Polifusión Especialistas en Tuberías y Fittings de Polipropileno	INFORME DE INCIDENCIA	INFORMES 800	
		N°	09

Perforadores (Freza Montura), de 20-25 y 50mm presentan ángulo de ataque opuesto al requerido
Se indica en fotografía y detalle F. 01-02 y 03.

F. 02

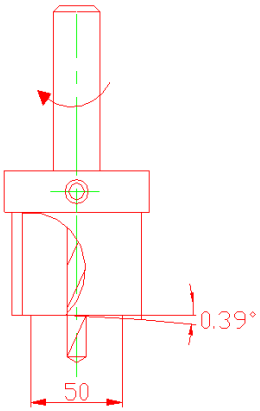
Perforador 50mm con ángulo de ataque 0,390° contrario al ángulo necesario de 2°.

Verificar con medidas y regla el ángulo, no liberar producto para despacho hasta repararlos.

FECHA	DESCRIPCIÓN DE LA EVOLUCIÓN / ACCIONES POSTERIORMENTE REALIZADAS
04-12-2015	**Se verifican las siguientes cantidades las que presentan el mismo problema.** **12 unidades de 20-25mm; 6 unidades de 50mm**
9-12-2015	**Se solicita aprobación para enviar perforadores a rectificar ángulo de ataque costo por unidad $4.500 +/IVA.**
-	**ACCION CORRECTORA AROBADA**
-	**RESULTADO FINAL/ACCIÓN CORRECTORA APLICADA**

F.03

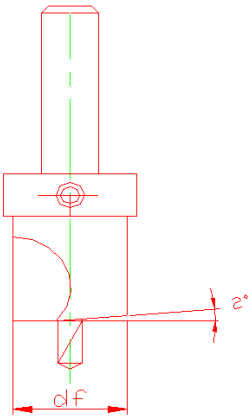
Perforador con la medida correcta con un ángulo de ataque 2°
